Meland Kommune
Planavdelinga
v/ Merethe Tvedt
PB 79,
5906 Frekhaug

Flatøy 23.10.2018

Merknader til reguleringsplan for kollektivknutepunkt og innfartsparkering på Flatøy.

Alternativ 1 - Kartskisse

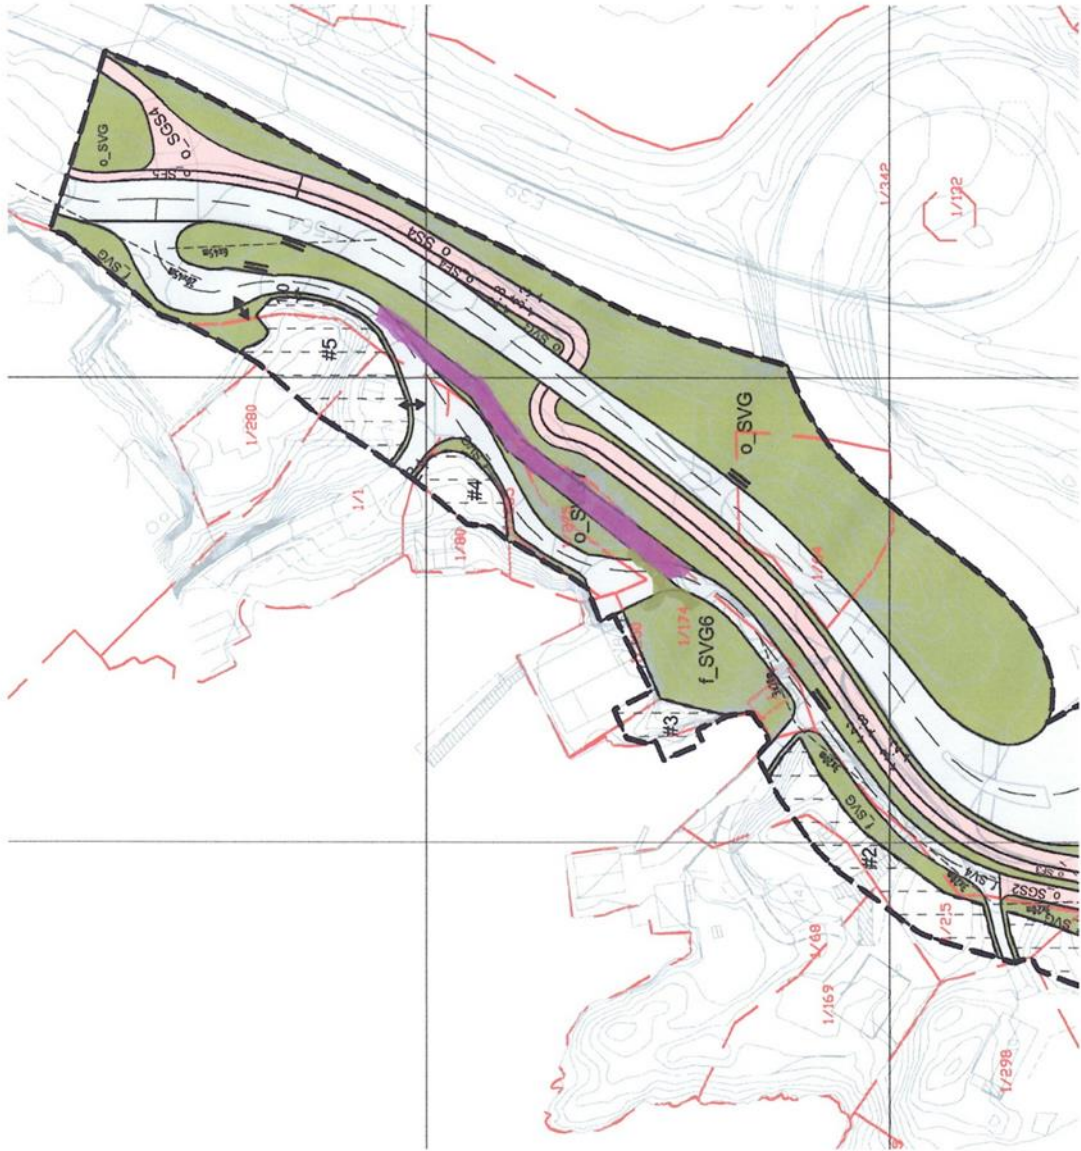
Forslaget i utkastet til reguleringsplanen vedrørende kjørevei til Bruk 174, 68, 169 og 298, og som går over Bruk 275 er ikke i tråd med forslag alle fire undertegnede av dette dokumentet tidligere har fremmet. På bruk 250 og 275 er det næringsvirksomhet, og det er tidvis stor bruk for mange parkeringsplasser. Slik det nå blir skissert i utkastet, blir et stort parkeringsareal fjernet. Vi ser at det med fordel kan gjøres noen justeringer på denne kjøreveien, slik at man ikke reduserer nevnte parkeringsplasser.

Haugen som står igjen ved dagens buss-stopp er slik den er farlig på flere måter, grunnet tidligere veibygging. Det er store løse blokker, som vil rase med tiden (ref. også egen geolograpport). Toppen på skjæringen er ikke sikret med gjerde. Om man fjerner denne haugen vil man ha mye større frihet til å anlegge en god vei, uten å fjerne parkeringsplasser.

Dette er skissert opp i vedlagt skisse, alternativ 1.

Alternativ 2 - Kartskisse

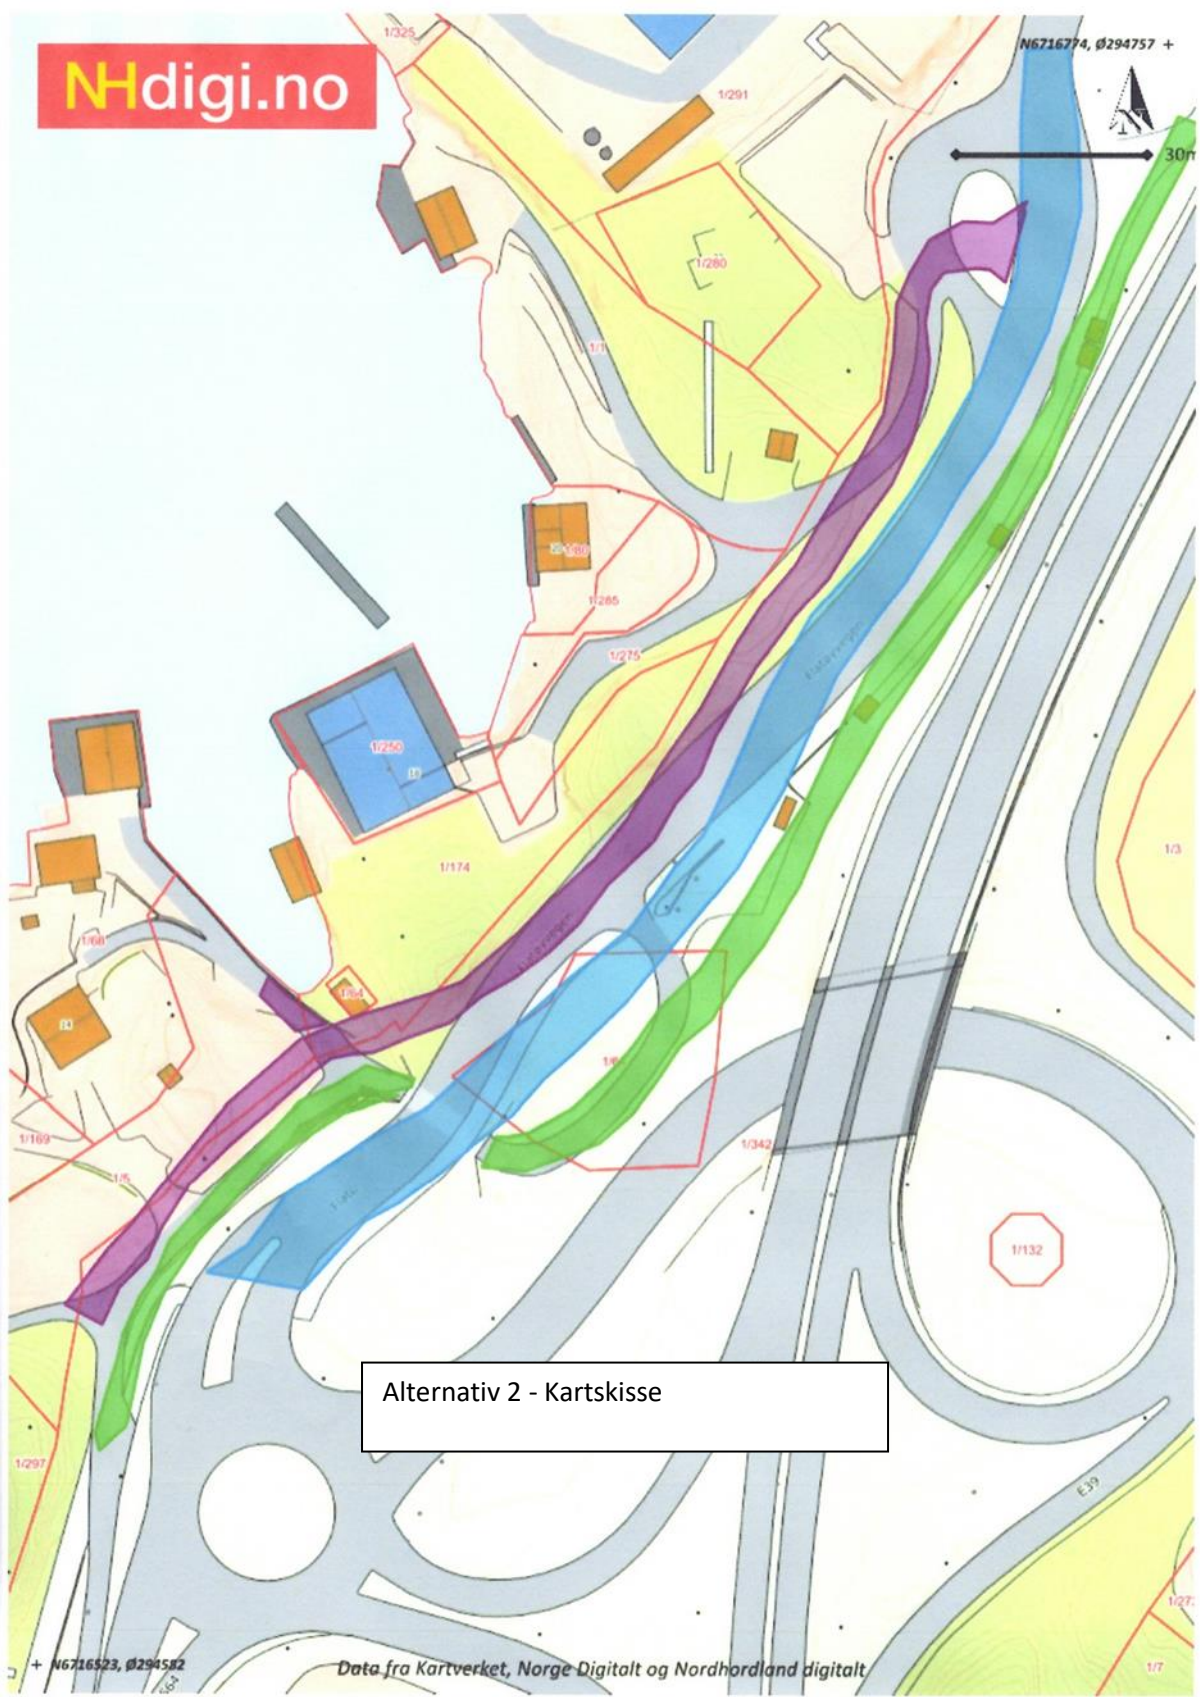
Den undergangen bruk 298,297,174,169 og 68 har vår kjørevei gjennom er i dag en etablert kryssing av hovedveien til Flatøy. Ved å legge om til kjørevei på nordsiden kan undergangen brukes utelukkende til gående og syklende. Det kan på denne måten enkelt etableres en separat gang/sykkelvei som henger i sammen med fortau på alle 3 broer, og det uten at det skal kombineres med kjørevei noen plass. Uten kjøring i undergang kan man heve nivå med ca 1,5 meter, noe som vil bidra sterkt til at «bakken ikke blir for bratt». Dette vil spare en fotgjengerovergang og omlegging av gang/sykelsti til nordsiden.

Dette er skissert opp i vedlagt skisse, alternativ 2
